| Stavba: | VŠCHT Spojovací můstky | ZL č. | 05 |

Charakter ZL : -VÍCEPRÁCE / MÉNĚPRÁCE-

NÁZEV ZL: Podlahy místností a lávky

Změnový list č. 5

SO01 B - doplnění kompletní skladby

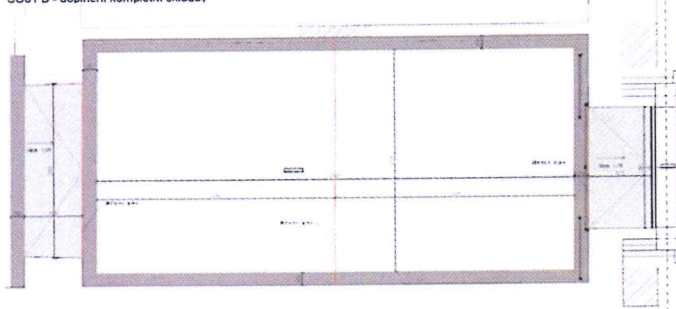
SO01 A - doplnění kompletní skladby
